**Zum Bundesratsentscheid vom 17. Dez. 2021: der BR legalisiert Anlagegrenzwerterhöhung**

Die umstrittenen BAFU „Korrekturfaktoren“ werden durch den Bundesrat unverändert in die NISV eingeschrieben, per 01.01.2022 verordnet und sofort wirksam.

**1. Ausgangslage:**

Abbildung 3: Sendeleistung während dem Ablauf des Downloads

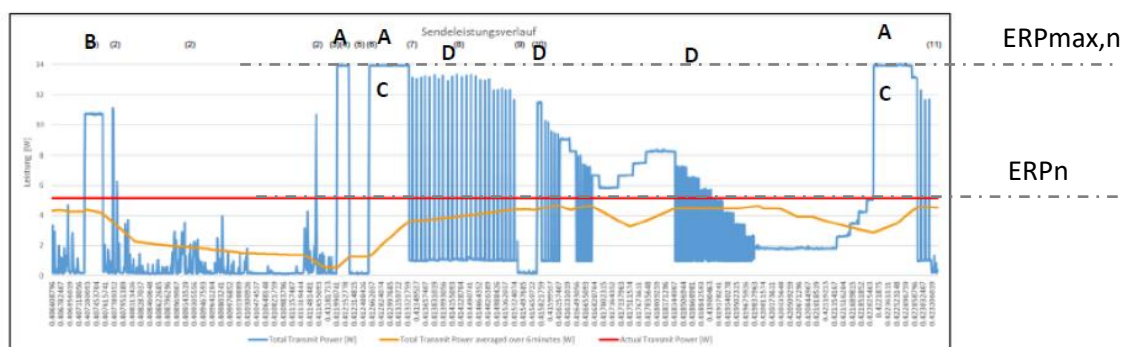
Die Leistungsaufzeichnung zeigt, s. Bereich C, **dass der Ericsson „Powerlock“ Algorithmus eine HF-Abstrahlung mit voller Leistung ERPmax,n während über 100 Sekunden des 6 minütigen Messzyklus zulässt.** 100 von 360 Sekunden entsprechen 27% des Messzyklus!

Darüber hinaus wechselt der Powerlock Algorithmus sprunghaft zwischen Minimum- und Maximumwerten und erzeugt so eine verstärkte biologische EMF<sup>8</sup>- Schadenwirkung.

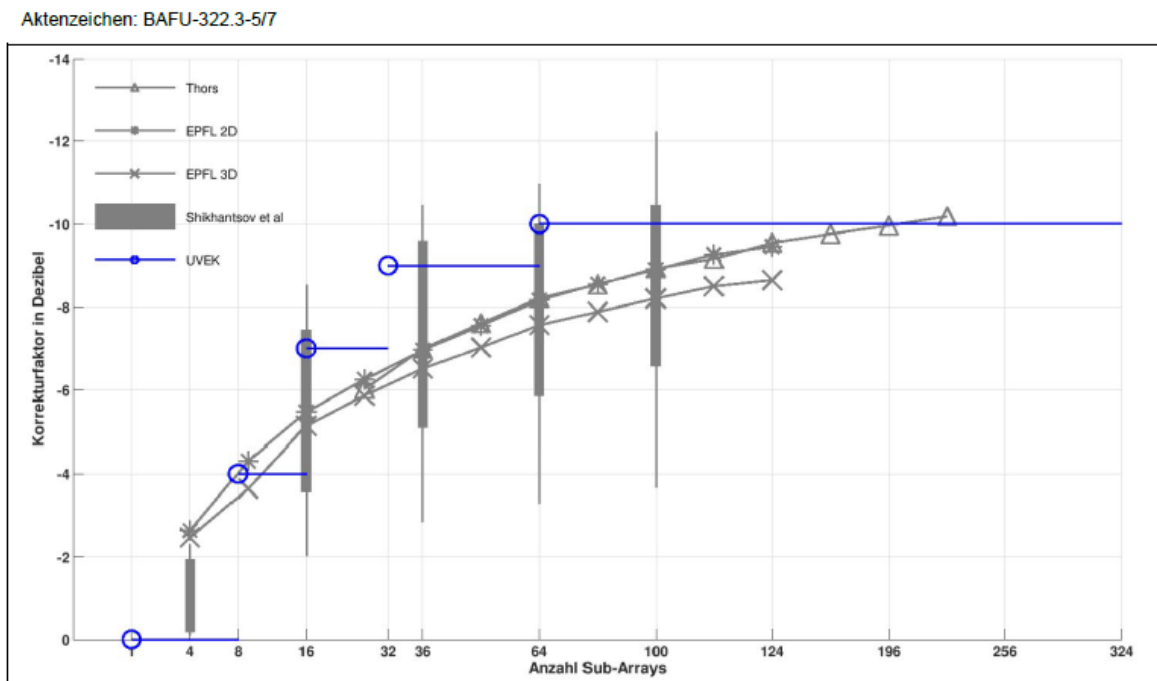
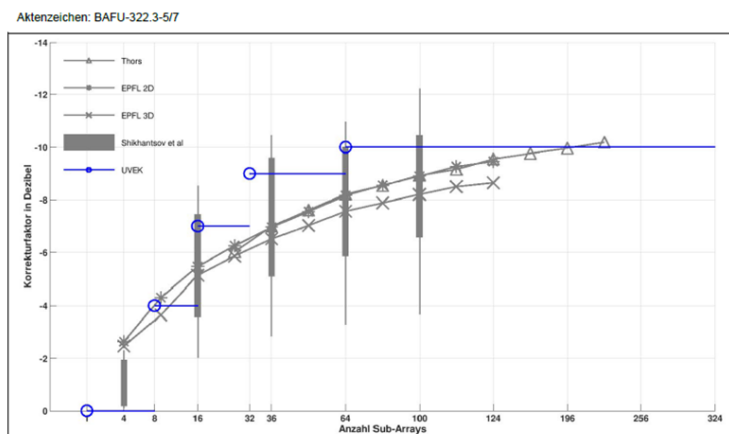
Die BAFU „Erläuterungen“ verwenden in der Abbildung 13 **die höchsten negativen Abschwächungswerte in dB, der in der Shikhantsov et al. Simulationsstudie verfügbaren Ergebnisse, ohne Erwähnung oder Diskussion der dafür erforderlichen Voraussetzungen: die „Zero Forcing“ Beamformingleistung** der Basisstation-Softwareausrüstung, die Anzahl gleichzeitig verbundener Endgeräte (UE's) und die Verbindungsdauer.

Abbildung 13 der BAFU „Erläuterungen“ vergleicht die Studienergebnisse ohne Einbezug oder Diskussion der Beamformingleistung, vergleicht also „Äpfel mit Birnen“ und ist manipulativ.

Dies zudem gleich mehrfach, denn wie anders soll man die "kreative" Skalierung der X-Achse in der Abbildung 13 erklären? Nochmals, zur Prüfung, die Abbildung 13 der BAFU "Erläuterungen": die Skalierung der X-Achse ist weder linear noch logarithmisch, sondern: **manipuliert**.

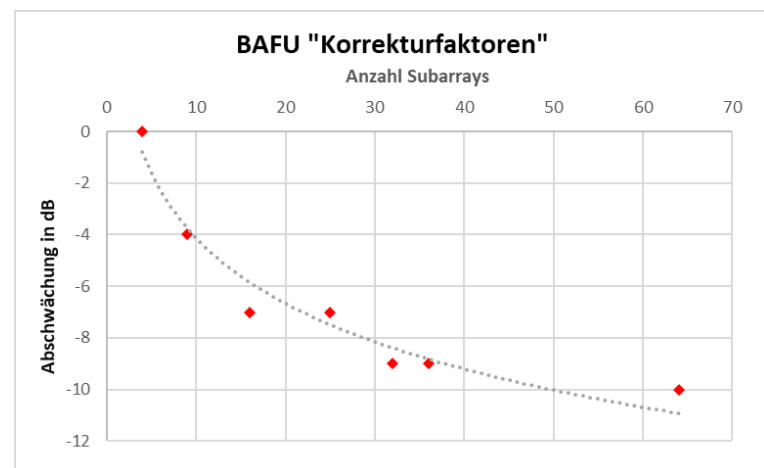
Versucht man die BAFU Abbildung 13 mit einer definierten, linearen X-Achsen Skalierung darzustellen resultiert:

**Die sprunghaften Abweichungen zu den als Grundlage der BAFU "Erläuterungen" referenzierten technisch-wissenschaftlichen Studien werden so unmittelbar erkenntlich.**

Durch „geschicktes“ Verschieben der X-Achsen skalierung, folgen die BAFU „Korrekturfaktoren“ in der

Abbildung 13 etwa dem aus den zitierten Studien belegten logarithmischen Verlauf.
